PR050

ELABORATI CONTRODEDUTTIVI Osservazioni privati

Comune di Parma

0.03 - Proposta controdeduttiva e rappresentazione modifiche cartografiche

OSSERVAZIONE n.175

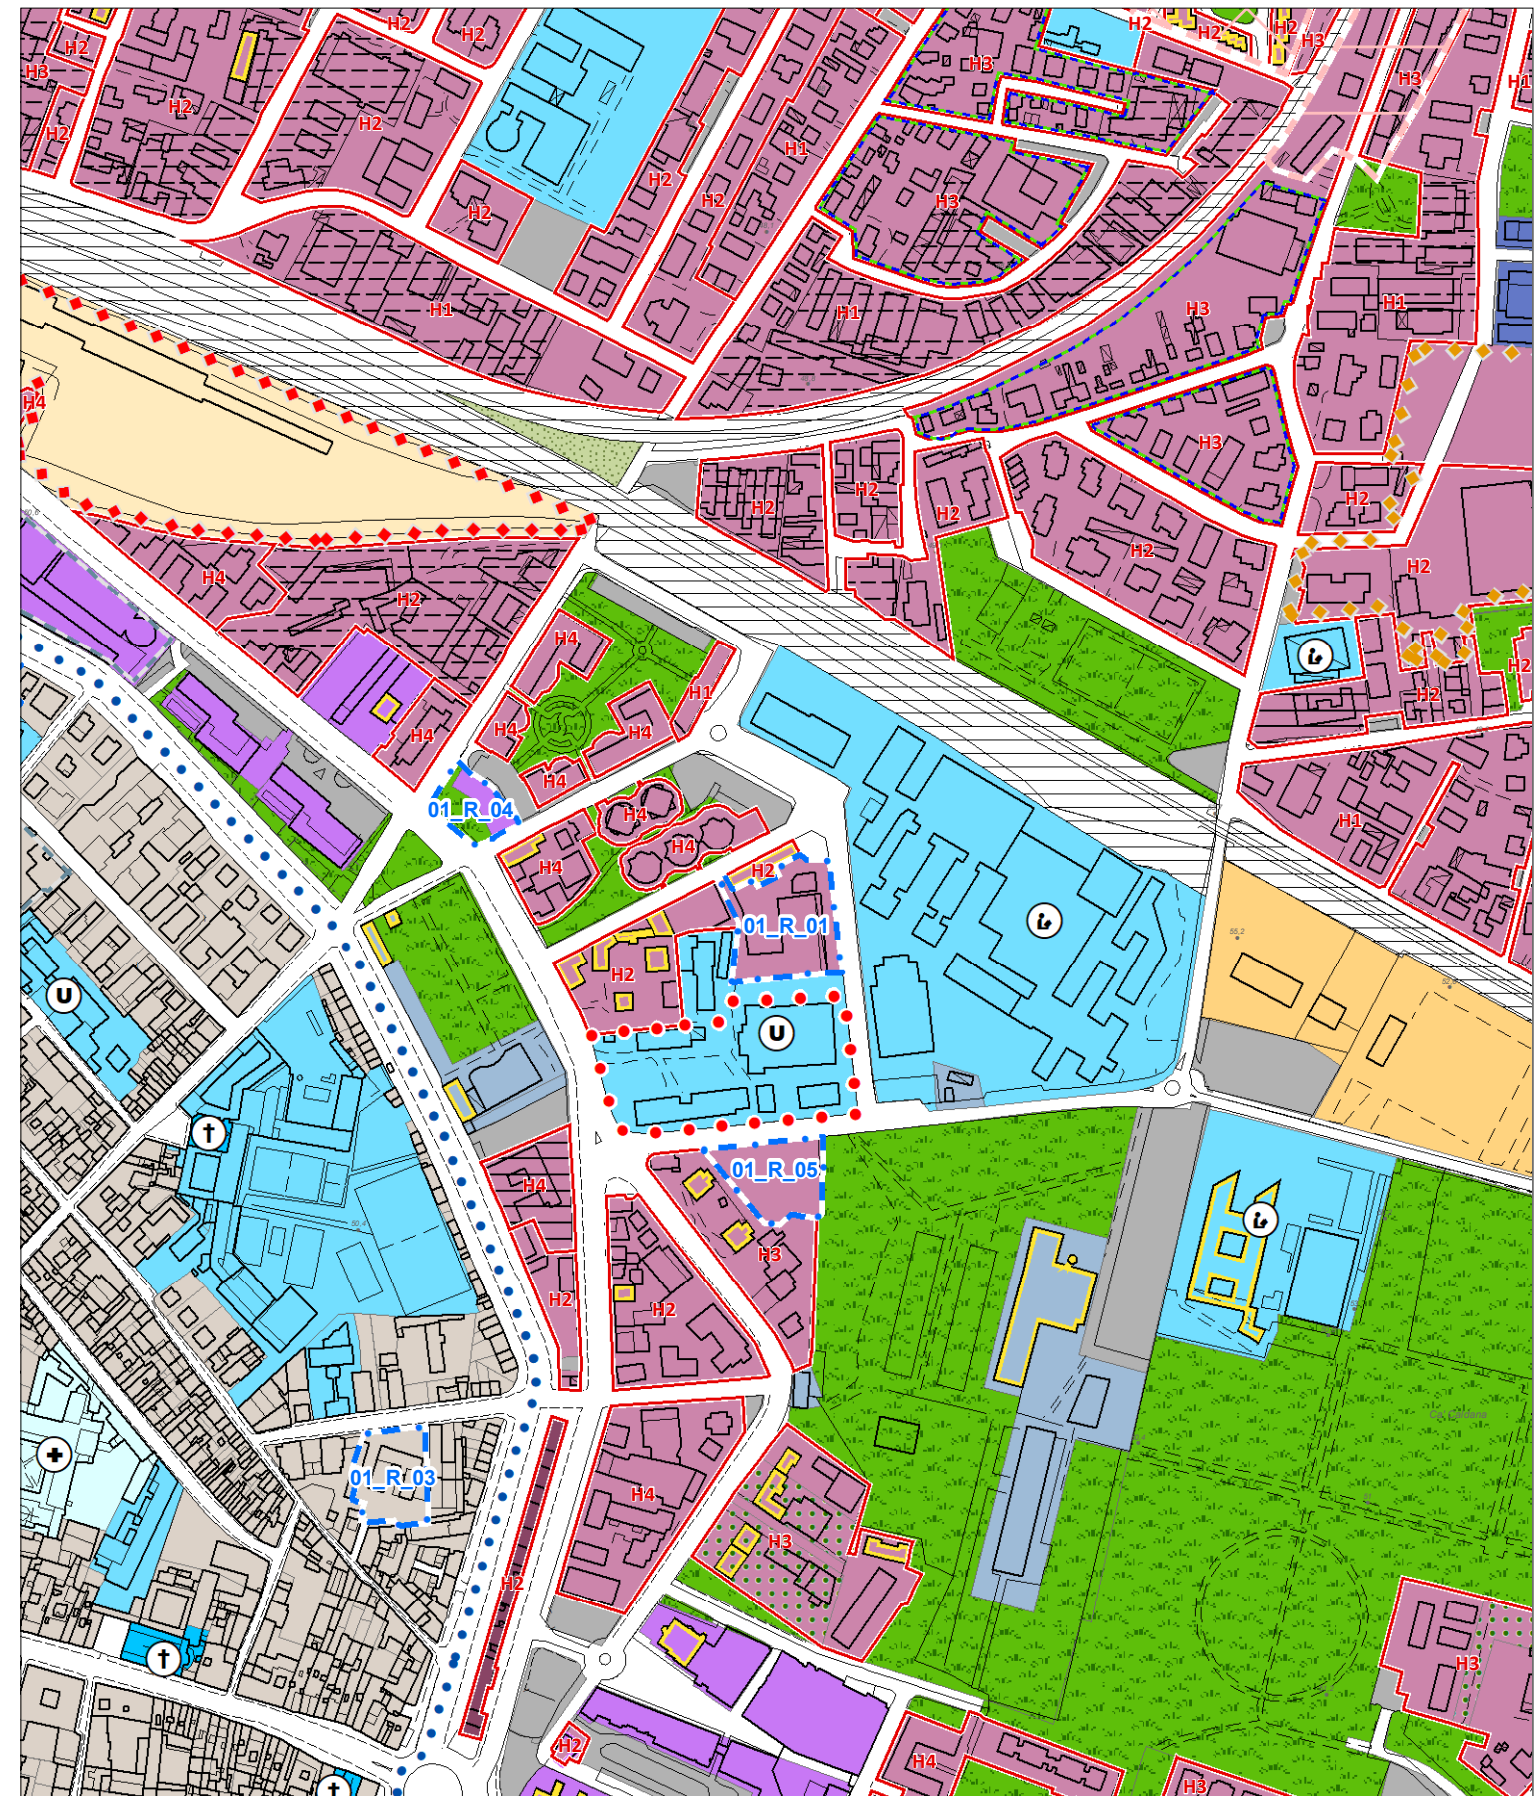
Nr.	Sub	Prot.	Località	Sintesi osservazione	Cat.	Proposta controdeduttiva	Valutazione sintetica	Scheda o elaborati di controdeduzione	Altre tavole o elaborati interessati
175		274532 13/12/2023	Via Abruzzi Via Umbria	Richiesta, in merito alla scheda PCC denominata "01_R_01", di: - eliminare dalla scheda la dicitura: "Usi: Mix R" e sostituirla con "Usi: P1 - P2 - Mix P"; - eliminare la previsione volta al rafforzamento del polo scolastico.	CU.3	PARZIALMENTE ACCOGLIBILE	Parzialmente accoglibile in quanto si ritiene possibile modificare le scheda PCC ammettendo, oltre alla Istruzione Superiore, anche altre attrezzature di interesse pubblico.	DN_Allegato A Modifica scheda PCC Scheda controded.	Strategia ST.SAS
176		274570 13/12/2023 e 183515 10/07/2024		Richiesta di modificare la normativa eliminando dall'art. 4.1.4 "Edifici con priorità di uso residenziale" il vincolo di priorità d'uso residenziale o, in subordine, modificando la destinazione dell'edificio oggetto di osservazione da "Edifici con priorità di uso residenziale e relative pertinenze" ad una destinazione che consenta un uso di ristorazione per l'intero edificio. Richiesta di modificare la normativa ammettendo all'interno di un'unica unità immobiliare il mantenimento delle scale esistenti, purché con larghezza minima di 80 cm, senza il limite del collegamento dei soli due piani (Regolamento Edilizio).	DN	ACCOGLIBILE	Accoglibile eliminando, come richiesto, il comma 3 dell'art. 4.1.4 al fine di consentire l'ottimale utilizzo degli edifici classificati quali "Edifici con priorità di uso residenziale" ammettendo l'insediamento di usi diversi da Uf, Ugc, Uh (senza il limite del 50%). Si rimanda al Regolamento Edilizio la definizione delle caratteristiche dimensionali delle scale.	DN Art. 4.1.4

OSSERVAZIONE n.180(2)

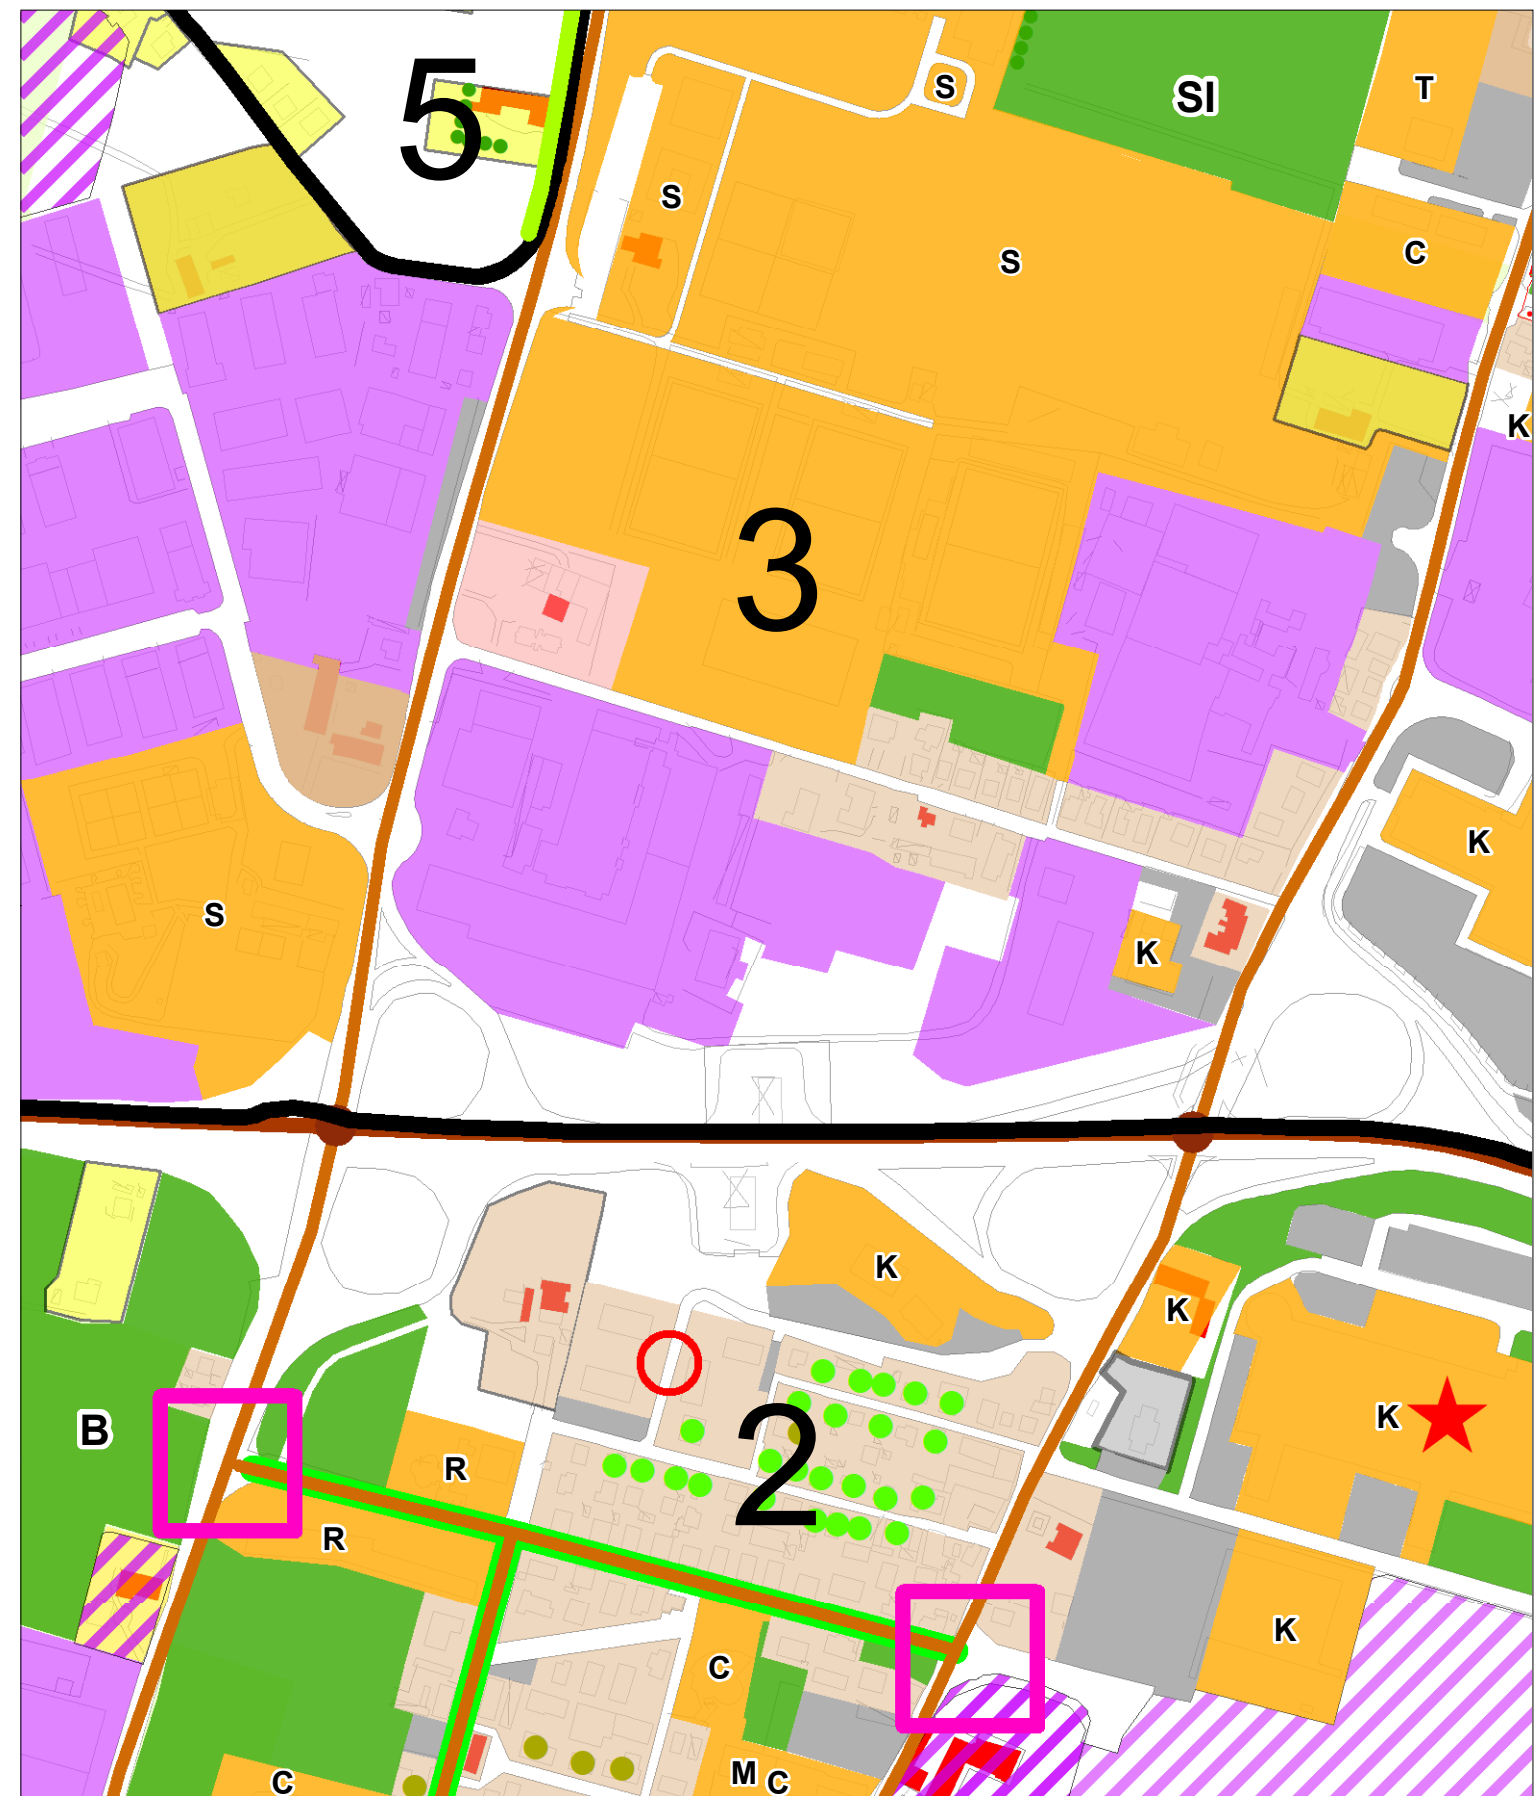
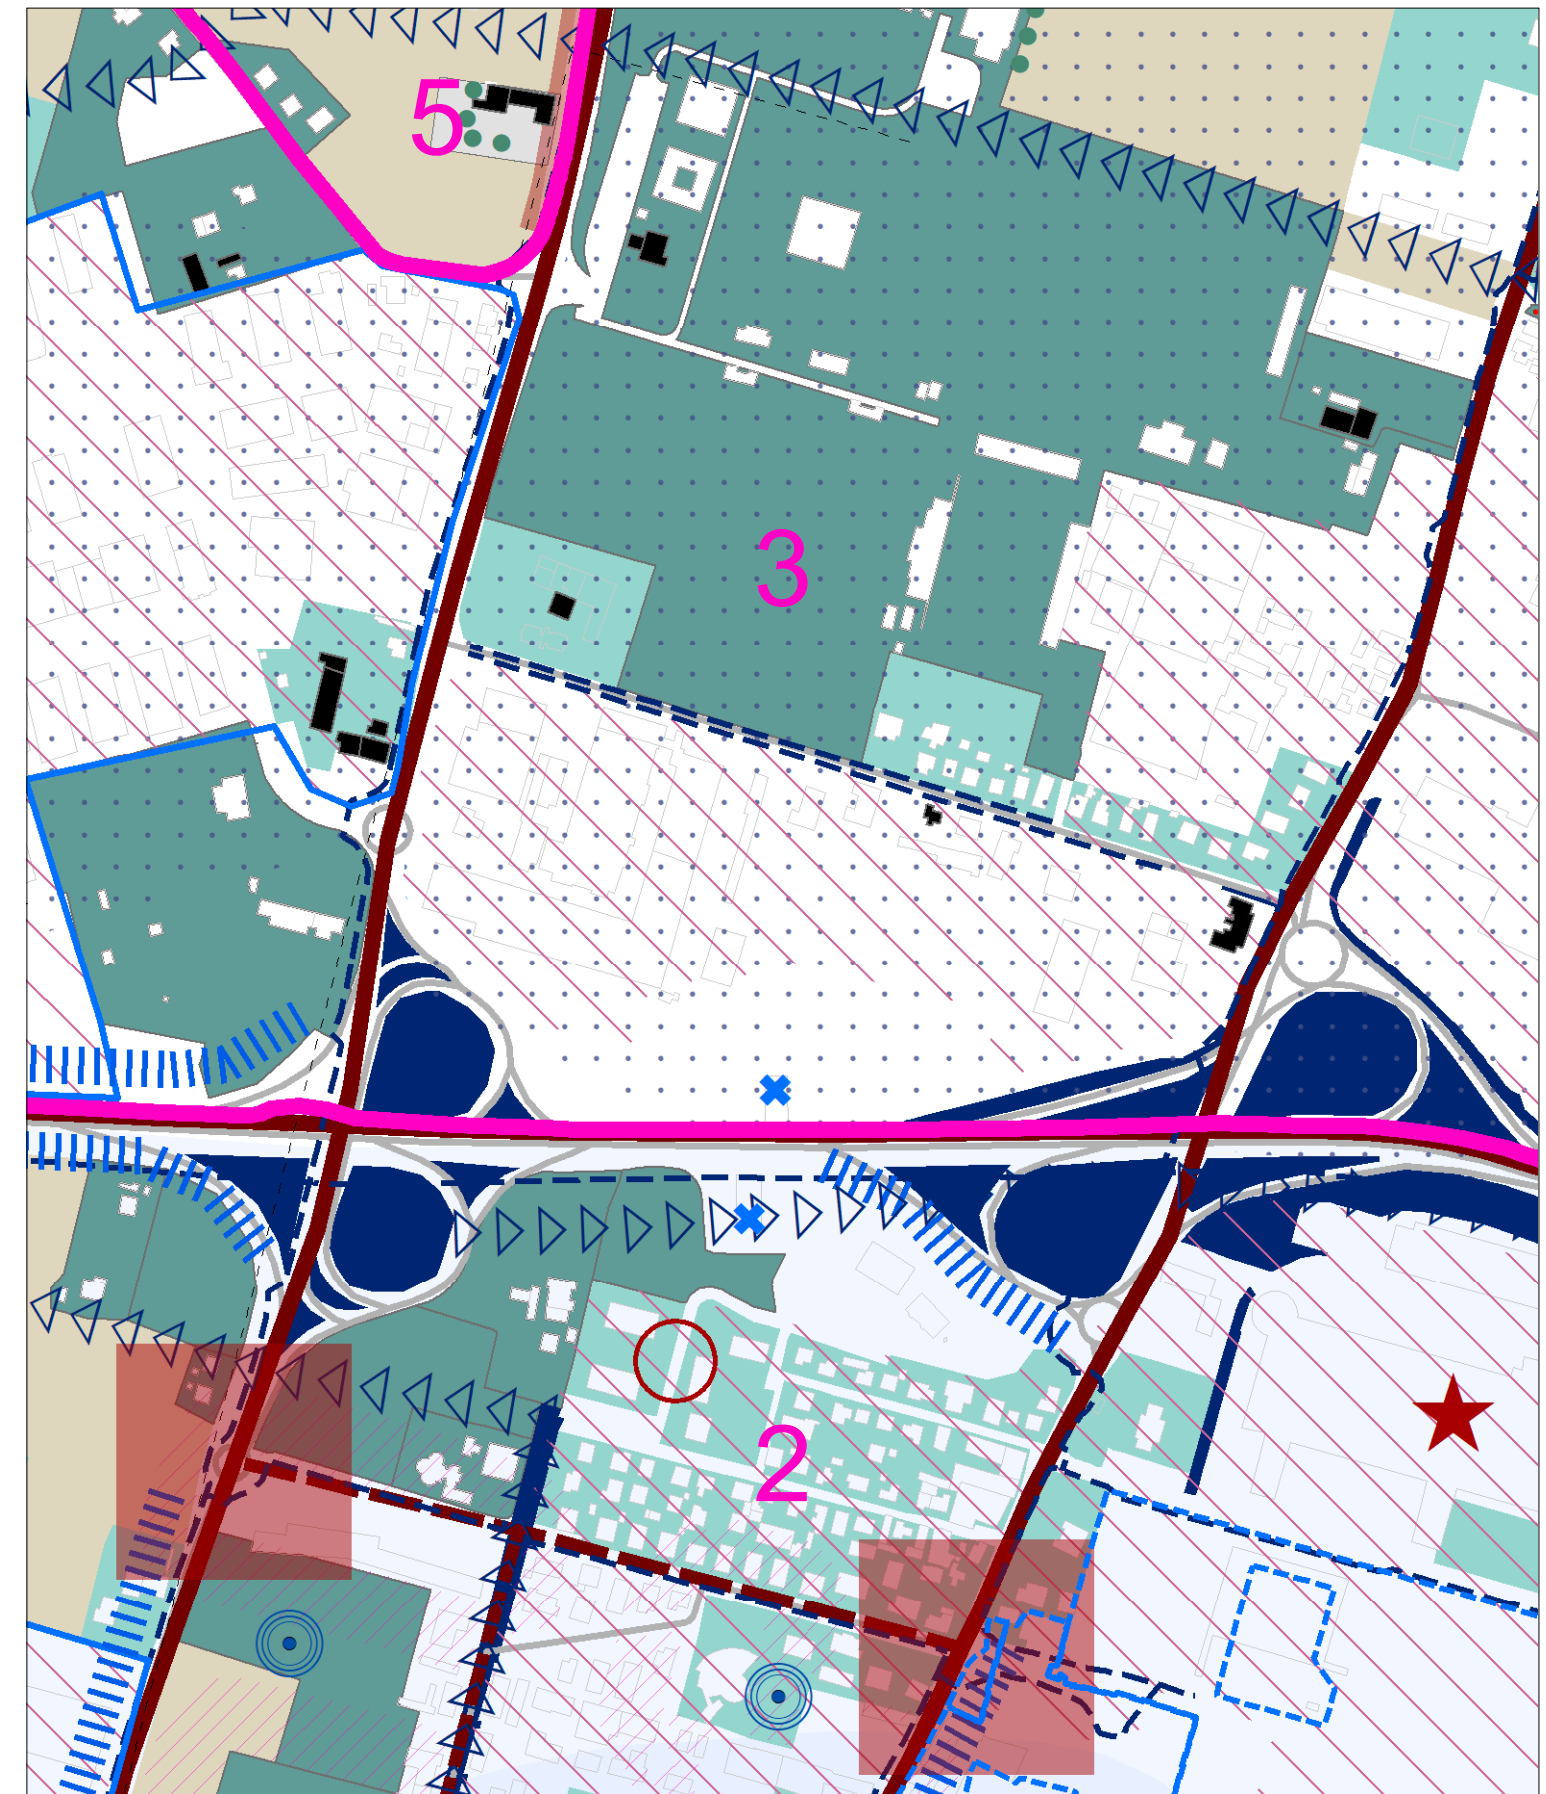
180	2	274671 13/12/2023	Via Del Popolo	Richiesta di modificare la destinazione prevista dalle Tavole di Valsat eliminando i riferimenti a Kyoto Forest, ad agricolo di mitigazione, a verde pubblico, ad aree a parcheggio e a edifici residenziali, al fine di rendere possibile l'utilizzo di tutta l'area aziendale, anche in previsione di future espansioni, anche in coerenza con la destinazione di "Tessuto specializzato con destinazione prevalentemente produttiva P1".	VLS	PARZIALMENTE ACCOGLIBILE	Parzialmente accoglibile in quanto si aggiornano gli elaborati per rendere le tavole della Valsat coerenti con lo stato di fatto per quanto riguarda la sola porzione di proprietà che insiste sul tessuto produttivo P1 così come evidenziato in tav. D1 del PUG. Si sottolinea comunque che gli elaborati ad oggetto sono tavole di analisi che non hanno valore prescrittivo né condizionante le future scelte aziendali e proprietarie, ma fotografano una situazione in essere al momento della stesura del PUG o derivata da banche dati territoriali di fonte regionale.	VST 6.7 - 6.10 - 6.18 - 6.22b - 6.24b - 6.25b
